Solicitud de patente titulada "PROCESO PARA LA FIJACIÓN DE SIGNOS DE IDENTIFICACIÓN POLIMERICOS SOBRE UN SUSTRATO Y SUS DIFERENTES FORMAS "

RECURSO DE REPOSICIÓN

**CONCEPTO MEDIANTE EL CUAL SE RESUELVE UN RECURSO DE
REPOSICIÓN**

**Radicación N° 01-108448
Clasificación Internacional A41D13/00
Concepto Técnico N° 760**

Ilustración 1 Tomada de la configuración No 4 de solicitud No 01 108.450 (equivalente a la configuración No 52 en la solicitud modificada)

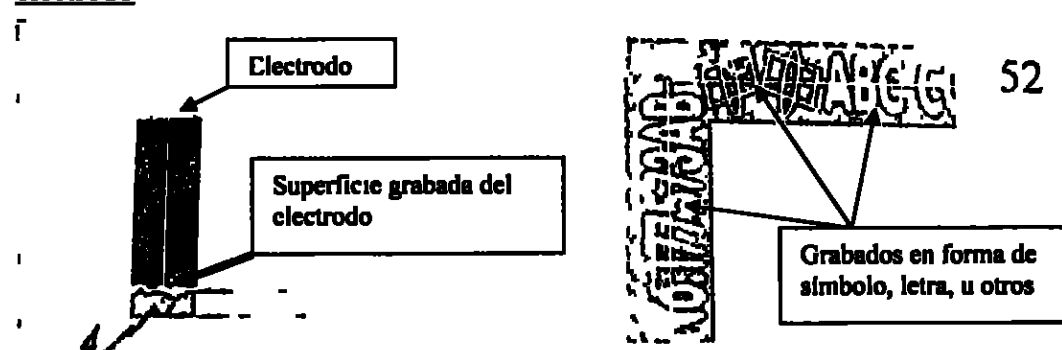
método de fabricación (e.g., por medio de electroerosión), me permito aclarar que las características del electrodo (tales como su método de fabricación) hacen parte de lo conocido ampliamente en el estado de la técnica, y por lo tanto en ningún momento se pretende reclamar protección sobre estas características del electrodo. Sin embargo, contrario a lo manifestado por el Examinador, en el capítulo descriptivo y en la reivindicación 2 de las solicitudes No 01 108 446 y No 01 108 450, se hace mención explícita de la naturaleza de los electrodos y de los grabados que estos presentan, como se puede ver a continuación: “() dicho electrodo de un solo cuerpo puede ser de aluminio, bronce, zinc o aleación similar y puede presentar una, dos o tres secciones de las cuales una o dos pueden ser grabadas, grafiladas o estriadas, y las restantes lisas ()”¹, “[Reivindicación] 2 () caracterizado porque el electrodo es de un solo cuerpo y puede presentar una, dos o tres secciones grabadas, grafiladas o estriadas ()”² (Subrayado y negrilla ajenos al texto). Adicionalmente, en la tabla I de cualquiera de las solicitudes No 01 108 446 y No 01 108 450, se menciona nuevamente la posibilidad de que el electrodo tenga por lo menos una de sus secciones grabadas, grafiladas o estriadas. Al observar las configuraciones presentadas en la tabla I, es evidente la presencia de *grabados en forma de símbolo, letra u otros*. Lo que tal vez no salta a la vista es la posibilidad de que estos sean *en alto o bajo relieve*, por lo cual se especificó de esta forma en el texto de la solicitud modificada que fue presentada como respuesta al examen anterior. A continuación se presenta una configuración tomada de la tabla I de la solicitud No 01 108 450, en la cual se evidencia de manera clara la presencia de grabados en el electrodo.

Cabe recordar que el electrodo sí fue mencionado en las reivindicaciones de las solicitudes originales (Reivindicación 2), por lo que considero que es pertinente tener en
